**SZPITAL UNIWERSYTECKI
W KRAKOWIE**

Nr sprawy: DFP.271.44.2026.LS

Dotyczy: postępowania o udzielenie zamówienia publicznego pn. zaprojektowanie, wybudowanie i wyposażenie nowego budynku dla Oddziału Psychiatrii Dorosłych oraz Oddziału Psychiatrii Dzieci i Młodzieży wraz z obszarem dziennym i ambulatoryjnym przeznaczonym opiece psychiatryczno-psychologicznej w Samodzielnym Publicznym Zakładzie Opieki Zdrowotnej Szpital Uniwersytecki w Krakowie.

Pytanie 195

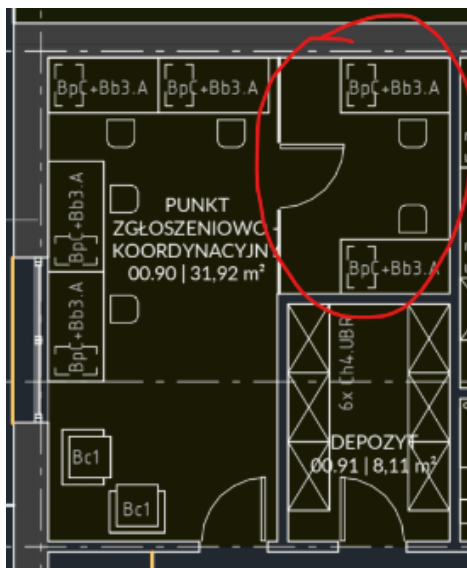
Proszę o informację co to za pomieszczenie oraz z jakiego materiału ma zostać wykonana ściana rozdzielająca?

W odpowiedzi na zapytanie informujemy, że wskazane pomieszczenie stanowi pomieszczenie biurowe. Ścianę rozdzielającą należy wykonać jako ściankę z ramą aluminiową przeszkloną, z zastosowaniem szkła bezpiecznego. Ostateczne rozwiązania materiałowe i systemowe zostaną określone na etapie opracowania dokumentacji projektowej i będą podlegały zatwierdzeniu przez Zamawiającego. Zamawiający precyzuje, że uszczegółowienie rozwiązań materiałowych na etapie projektu nie stanowi podstawy do zmiany Wynagrodzenia ryczałtowego (§ 54 ust. 7), a Wykonawca jako projektant odpowiada za poprawność techniczną i akustyczną przegrody (§ 25 ust. 13).
